Produktänderung

DENSO® Zündkerzen Änderungen

Ab sofort auch für die Zündkerzen-Typen GI3-3 und GL3-3

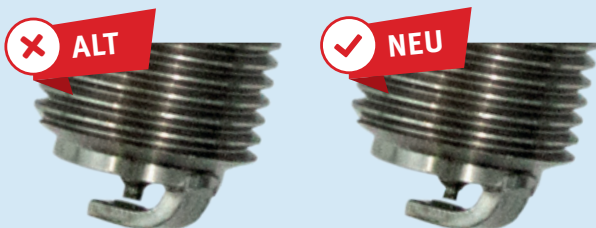
Die neueste Verbesserung ist eine Änderung der Materialzusammensetzung der Legierung, die für den Mittelelektrodenchip verwendet wird. Die neue patentierte Legierung von DENSO® ermöglicht einen geringeren Durchmesser der Mittelelektrode, was zu einer gleichbleibenden oder verbesserten Betriebslebensdauer führt. Die Änderungen ermöglichen auch ein besseres Management zukünftiger Schwankungen auf dem Edelmetallmarkt.

Um die neuen Zündkerzen von den bisherigen zu unterscheiden, wurde ein Unterstrich in die Beschreibung der Zündkerzen eingefügt, wie auf dem Foto zu sehen.

Ab sofort wird auch bei den Zündkerzen-Typen GI3-3 und GL3-3 die neue Legierung verwendet. Wenn eine Ihrer offenen Bestellungen betroffen ist, erhalten Sie eine neue Auftragsbestätigung mit den folgenden neuen Teilenummern:

P/N – Alte Version	P/N – Neue Version
GI3-3	GI3-3-267600-0330
GL3-3	GL3-3-267600-0370
